**Concerne : Loi du 15 mai 2018 relative à l'évaluation des incidences sur l'environnement (EIE)**  
**Evaluation du projet « Parc éolien d'Eschweiler » sur le territoire de la commune de Wiltz – avis sur le champ d'application et le niveau de détail du rapport d'évaluation**

## **Avis spécifique du Département de l'environnement sur le champ d'application et le niveau de détail du rapport d'évaluation**

**Concerne : EIE – Avis sur le champ d'application et le niveau de détail du rapport EIE (scoping) ;  
Projet de parc éolien dénommé « Parc éolien Wincrange – Extension » se composant  
de 4 éoliennes et se situant sur le territoire de la commune de Wiltz ;  
Maître d'ouvrage : Industrial Services.**

**Objet : 91120 - EIE -Scoping concernant le Parc éolien Eschweiler situé sur le territoire de la commune de Wiltz**

Annexe : Carte de superposition des deux sites (projet « ECMA S.A. » et « Industrial Services ») et de la zone de préservation des grands ensembles paysagers (projet de PSP)

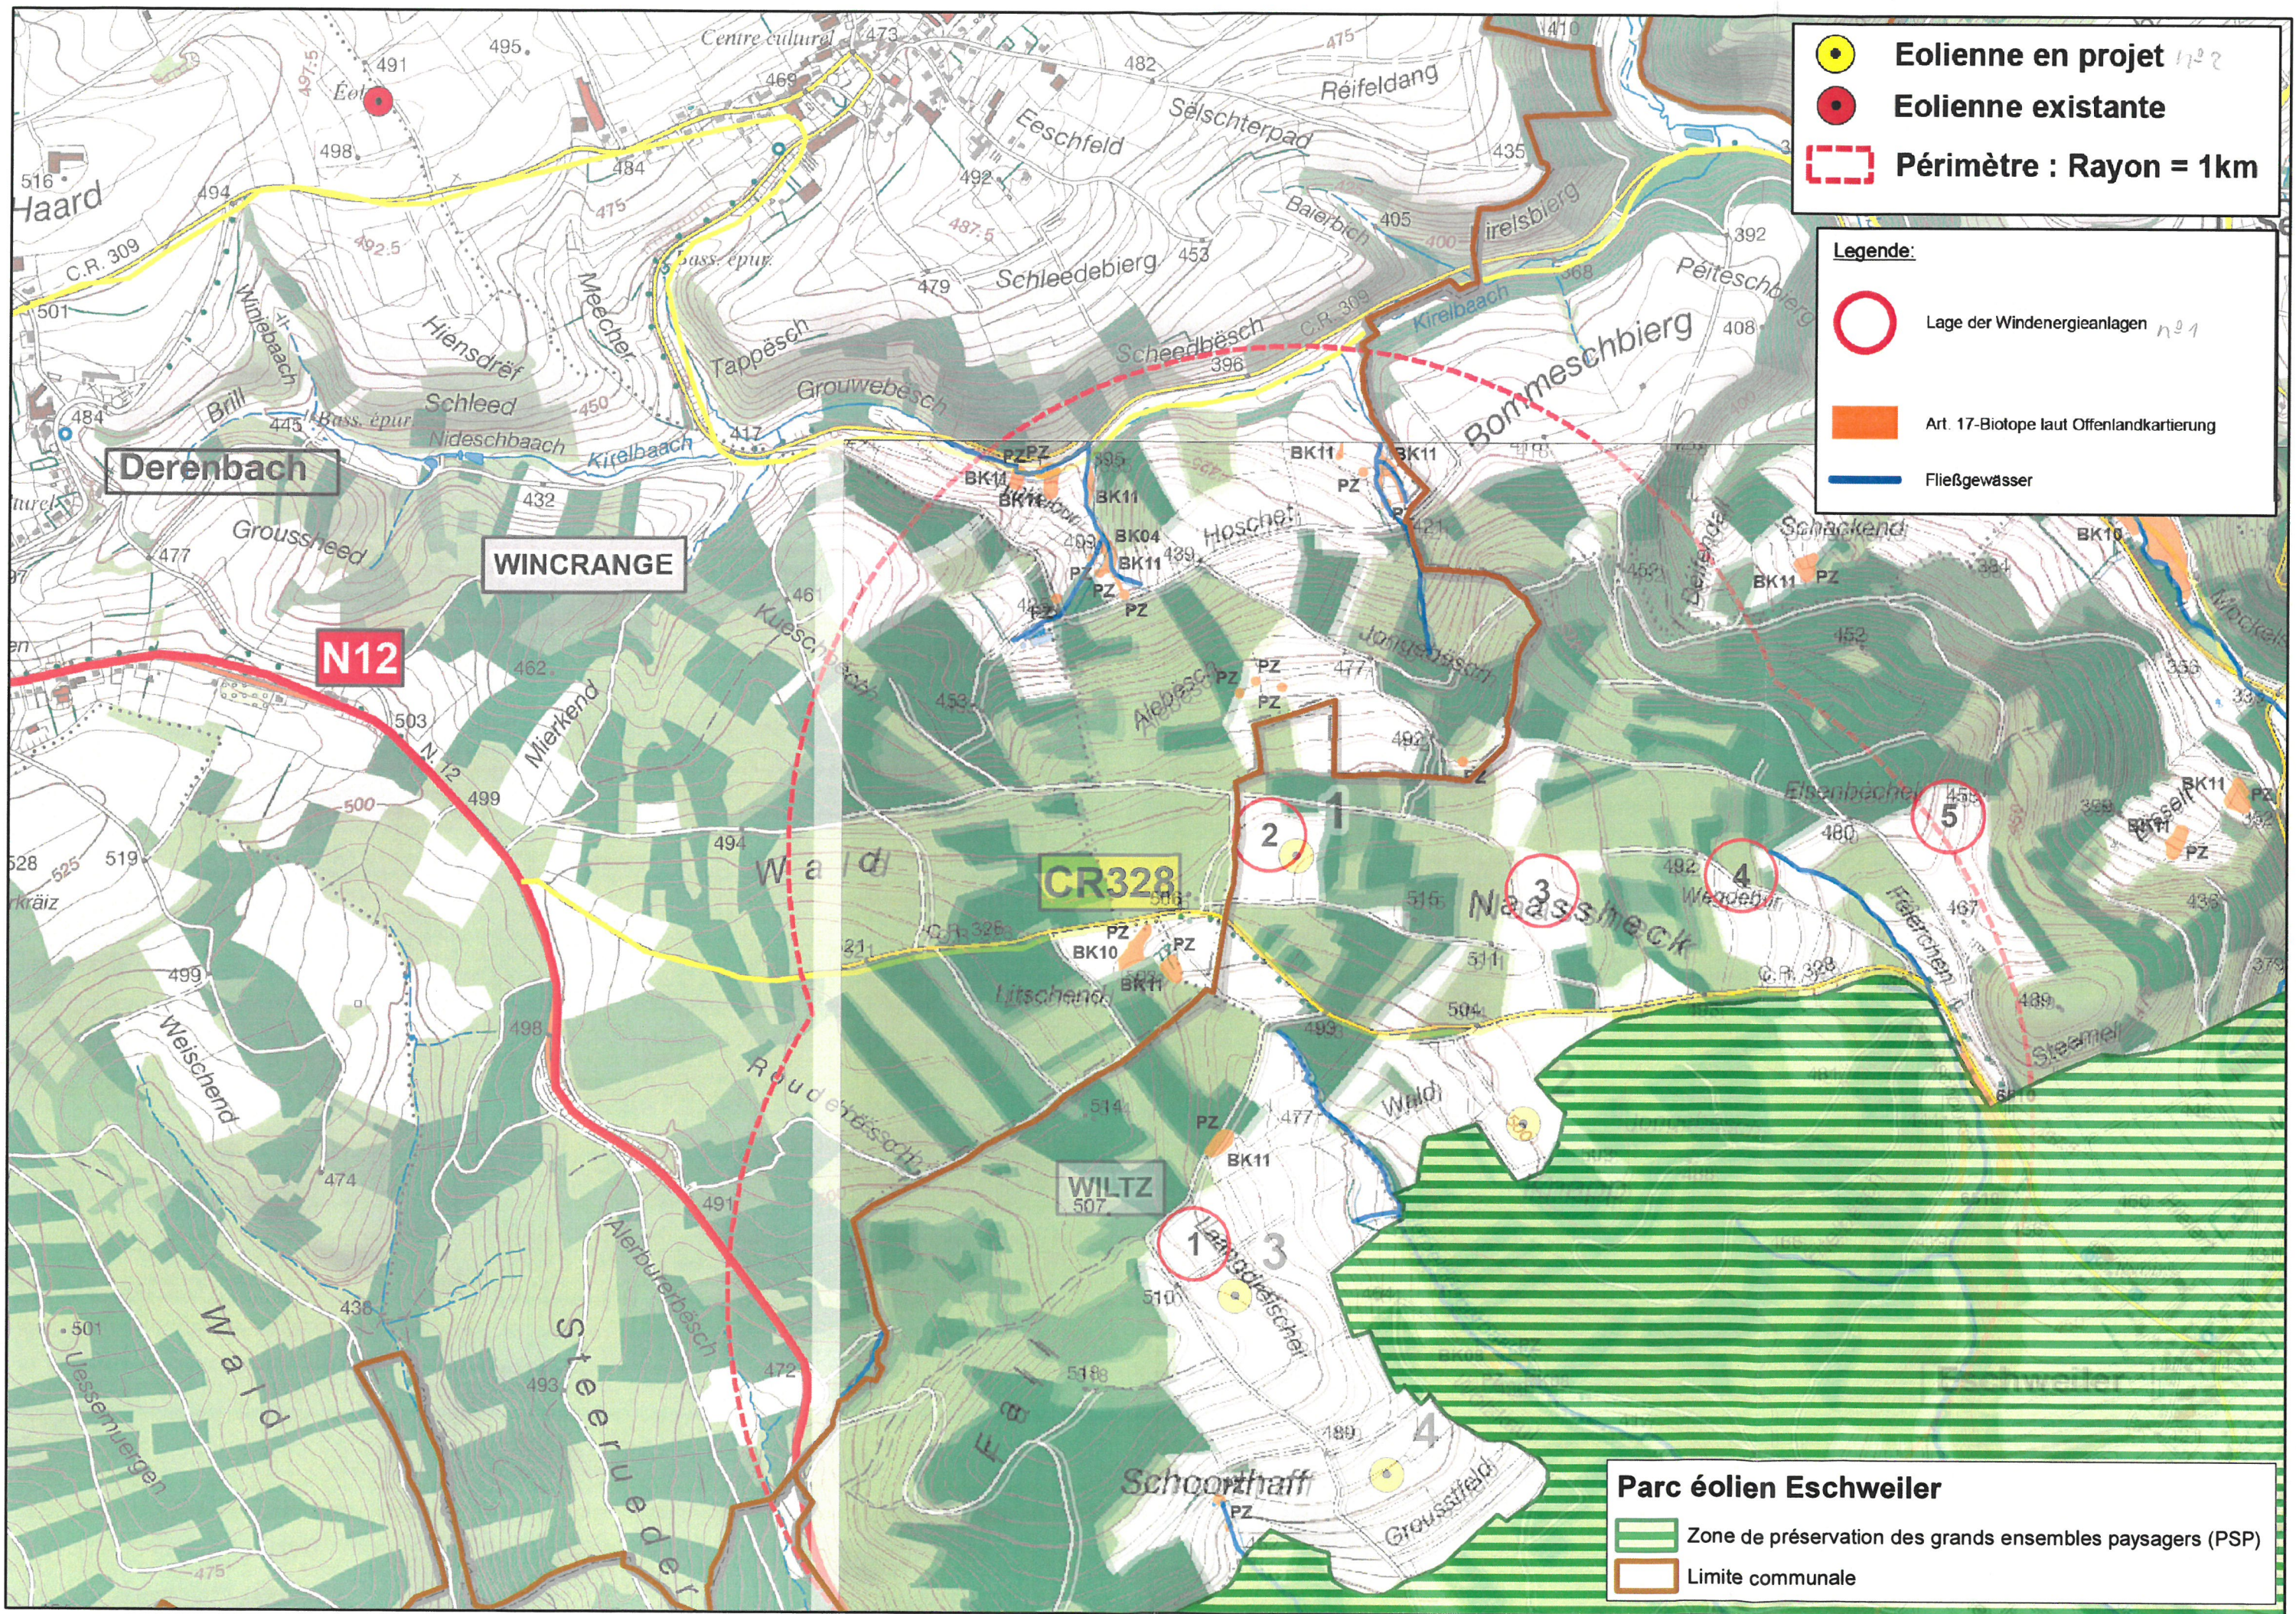
De prime abord se pose la question de la compatibilité de ce projet avec un premier projet éolien de 5 machines planifié par la société « ECMA S. A.» sur le même site. Ce dernier, dont le rapport scoping réalisé par « Oekobureau » date de mars 2018, et pour lequel nous avons formulé un avis en date du 13 juin dernier, envisage pour ses éoliennes n°1 et n°2 quasiment le même emplacement que pour les éoliennes n°1 et n°3 du présent projet.

D'un point de vue de l'aménagement du territoire, un projet de plan directeur sectoriel « paysages » (PSP) élaboré par le DAT en collaboration avec des représentants d'autres ministères et administrations de l'Etat est actuellement en enquête publique. Le PSP a pour objectif de dresser un cadre en matière d'aménagement du territoire afin de préserver les paysages en définissant des zones de préservation des grands ensembles paysagers, des zones vertes interurbaines et des coupures vertes et en superposant des zones destinées soit à soumettre les fonds concernés à des servitudes, soit à amener les communes à mettre en œuvre les prescriptions du PSP par une modification de leur PAG pour les coupures vertes.

Le projet de PSP est consultable sur le site du Ministère du Développement durable et des Infrastructures - Département de l'Aménagement du territoire ([www.at.public.lu](http://www.at.public.lu)) et visible sur la carte 5a qui figure en annexe du document de screening. Après vérification, il s'avère que les 4 emplacements du parc éolien sous rubrique ne se situent ni à l'intérieur d'une zone de préservation des grands ensembles paysagers ou d'une zone verte interurbaine, ni à l'intérieur d'une coupure verte (voir carte jointe). Ainsi le projet de parc éolien ne contrevient pas aux prescriptions du projet de PSP.

1. examiner les effets cumulatifs et la compatibilité de ce projet de parc éolien avec les parcs éoliens avoisinants existants, voire avec les parcs éoliens avoisinants en planification (cf sub, projet « ECMA S. A. » dont deux des installations prévues sont adjacentes),
2. fournir des informations sur la variante 0 et les solutions de substitution raisonnables ;
3. analyser l'impact visuel transfrontalier (photomontage à partir du territoire belge, ...), la frontière belge se situant à environ 5 km des sites envisagés,
4. considérer aussi l'éventuel déboisement et l'aménagement des chemins et voiries sous lesquels sera acheminé le courant électrique produit, et
5. proposer des mesures de minimisation des éventuels impacts paysagers et fonciers constatés.
